**CONFERENZA DEI SERVIZI
18 Dicembre 2009**

VERBALE

Progettazione ed esecuzione dei lavori di realizzazione del Nuovo Palazzo del Cinema e dei Congressi di Venezia

- Procedura di messa in sicurezza dei lotti 1,2,3 e 4
- Varie ed eventuali.

Immagine 1

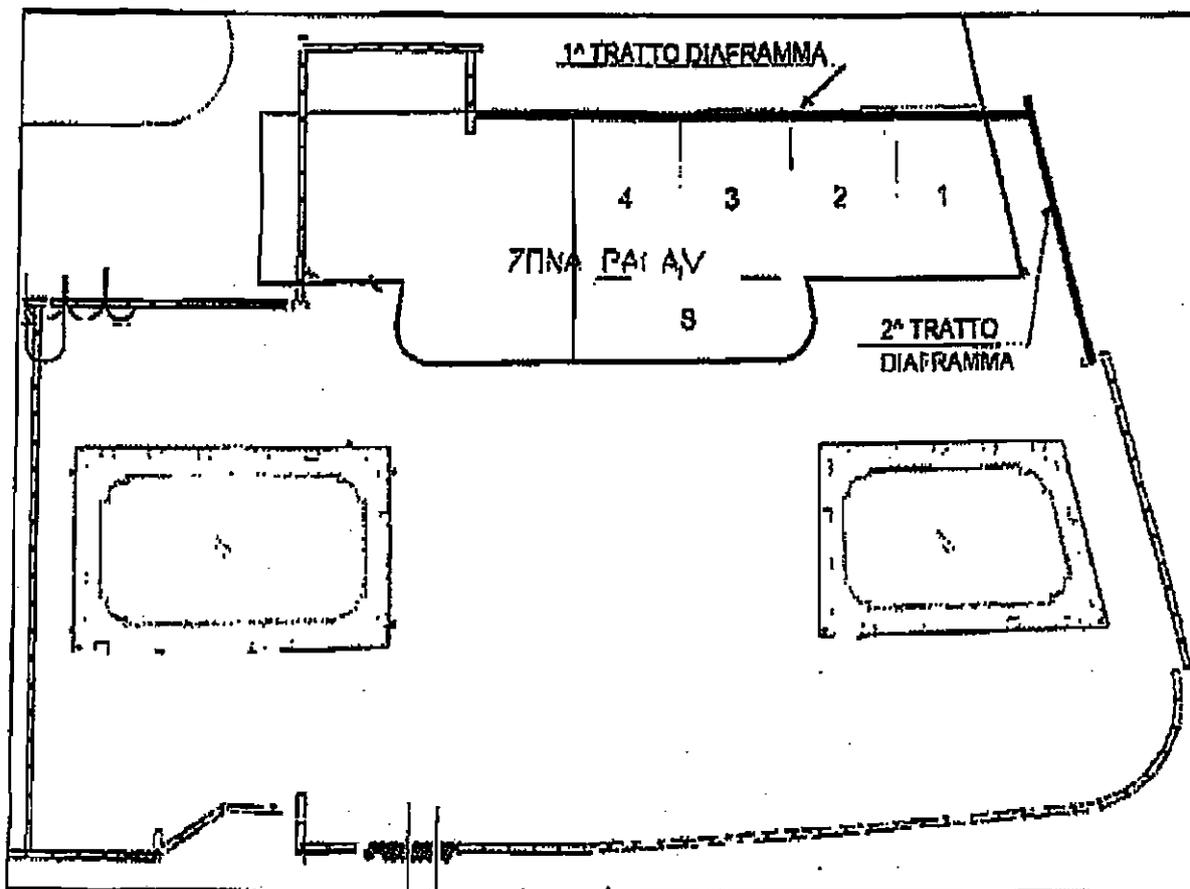
Con riferimento alla nota n. LETT/DA/1357/09/EF del 11.12.2009, il dott. Trincanato della Demont Ambiente s.r.l. illustra, per conto dell'impresa Sacaim, l'ipotetica procedura di messa in sicurezza provvisoria dei lotti 1-2-3-4 al fine di consentire l'esecuzione, da parte dell'Impresa, del tratto di diaframma strutturale che costeggia longitudinalmente il lato Ovest dello scavo negli stessi lotti 1, 2, 3 e 4 ed il lato Nord del lotto 1.

- Il primo longitudinalmente a ridosso della scarpata di scavo lato Ovest dei lotti 1-2-3-4 ed insisterà in pianta all'interno dell'area di scavo per una lunghezza di circa 40 metri ed una larghezza di circa 200 cm. (complessivamente tra cordoli guida e diaframma stesso)
- Il secondo longitudinalmente alla recinzione di cantiere sul lato Nord e non insisterà sull'area di scavo dei lotti 1-2-3-4.

Il dott. Trincanato della Demont Ambiente s.r.l., mostra la planimetria dove si evidenziano i tratti di diaframma (immagine 1).

Precisa che, per l'esecuzione di tali tratti di diaframma, è necessario far transitare e stazionare gli opportuni mezzi d'opera su tutta la superficie dell'attuale sedime di intervento di scavo e confezionamento del materiale terrigeno contaminato da frammenti di eternit nei lotti 1, 2, 3 e 4.

Il Presidente comunica che per quanto riguarda il primo punto all'Ordine del giorno la Conferenza prende atto delle misura di messa in sicurezza proposte.

immagine 2

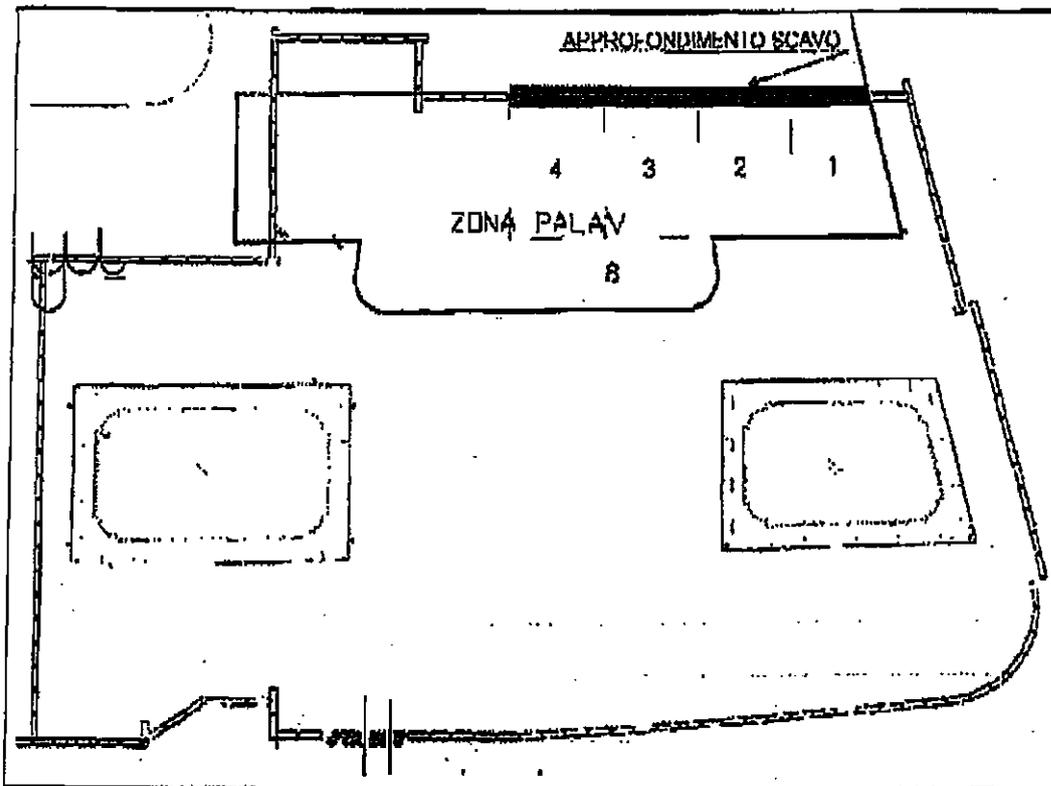
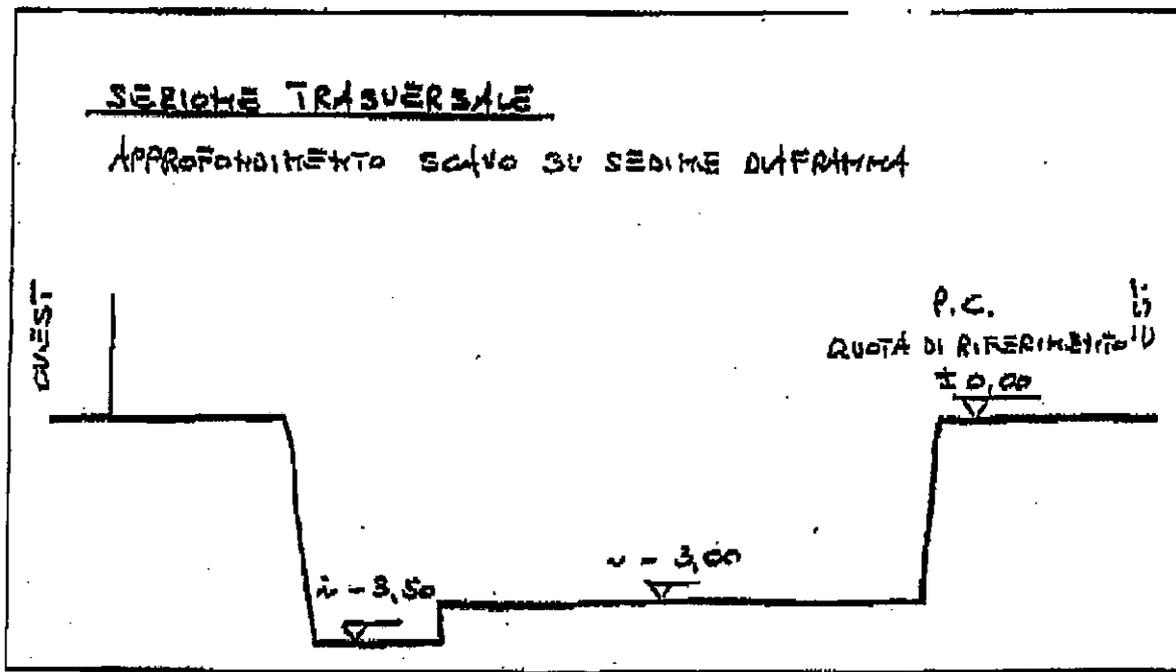
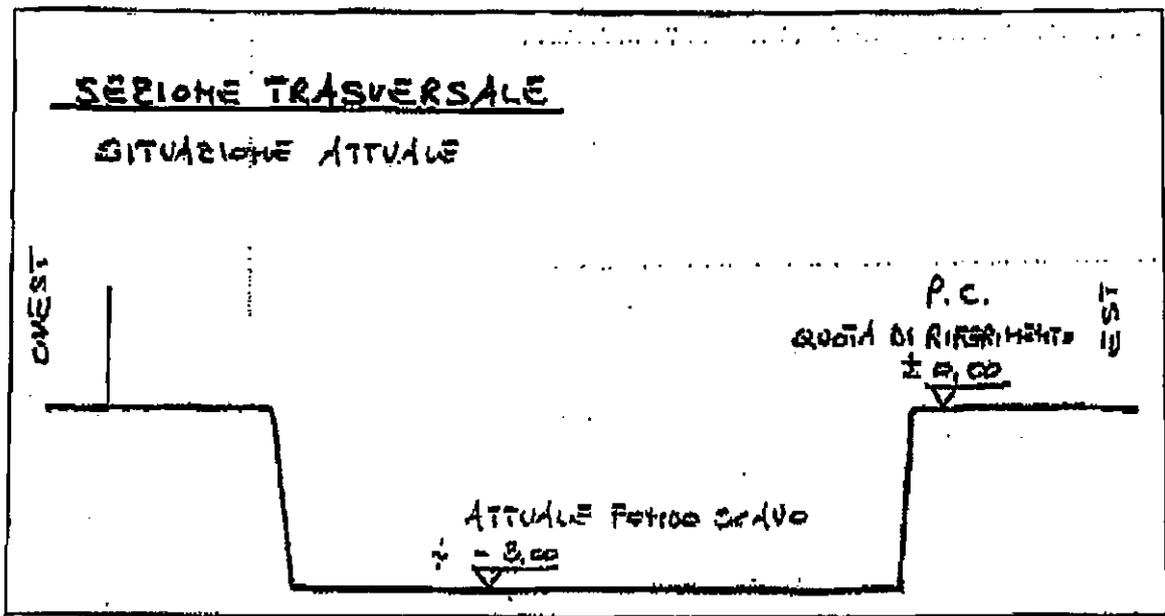
a) l'esecuzione dello scavo, trattamento ed insacco, con la stessa metodologia già utilizzata e prevista nel "Piano gestione rifiuti area Palav - Lido di Venezia - ai sensi della DGRV n.3560/1999" approvato dalla Direzione Ambiente e Sicurezza del Territorio del Comune di Venezia in data 16/07/2009 con prot. P.G. 2009/303445, di una fascia longitudinale di materiale terrigeno a ridosso della scarpata Ovest avente lunghezza di circa 40 m., larghezza di circa 2,00 m. e profondità di 50 cm.; (come si evince dalla pianta e dalle sezioni immagine 2 3 4)

b) l'esecuzione, per detta fascia scavata, di analisi di fondo scavo per la verifica dell'assenza di contaminazione da frammenti di eternit;

C) stesa, su tutta l'area d'intervento dei lotti 1, 2, 3, 4 e sulle relative scarpate di strato separatore costituito da doppio feltro incrociato di tessuto non tessuto (a grammatura grossa) previa saturazione delle imperfezioni di fondo scavo con riporto di lieve letto di sabbia dello spessore di circa 5 cm.

Se ancora fosse presente la contaminazione nel fondo scavo della fascia scavata si dovrà procedere ad ulteriore approfondimento di scavo e confezionamento, per uno spessore di cm. 50, con la stessa metodologia precedentemente descritta al punto a).
